改善箇所説明図

エンジン右側全体図

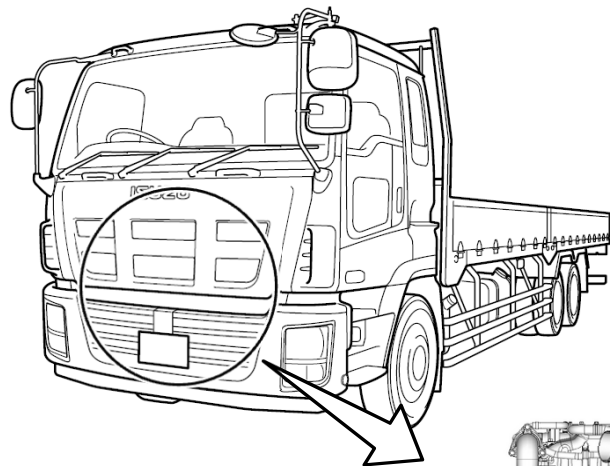
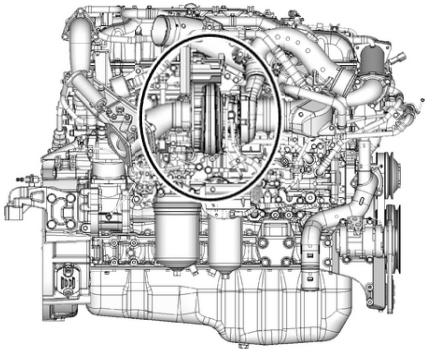
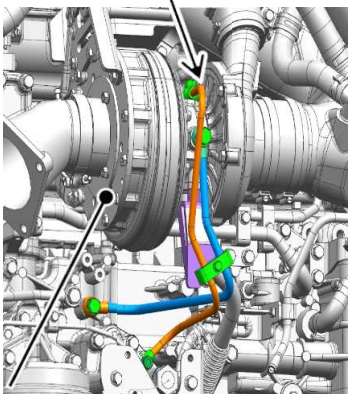
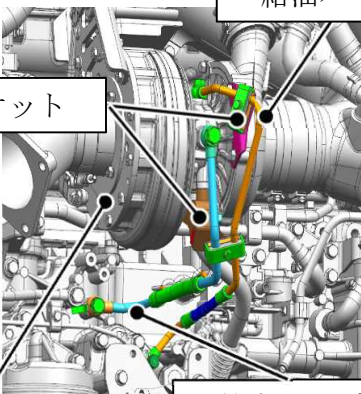
改善前	改善後
基準不適合発生箇所  ターボチャージャ	 給油パイプ ブラケット ターボチャージャ 給水パイプ

大型トラック用エンジンにおいて、ターボチャージャのタービンインペラの二次共振時の最大応力部に微小空孔が存在した場合に、微小空孔を起点とした疲労破壊によりタービンインペラが破損して異音、白煙排出、出力不足等が発生し、エンジン警告灯が点灯することがある。そのため、そのままの状態で使用を続けると、ターボチャージャに異常振動が発生し、ターボチャージャ給油パイプが疲労により亀裂してオイルが漏れ、高温部に付着して火災に至るおそれがある。

改善の内容 ；
全車両、給油パイプ、給水パイプおよびパイプ固定用ブラケットを対策品に交換する。なお、上記原因によりタービンインペラが破損した場合には、ターボチャージャを無償で交換する。
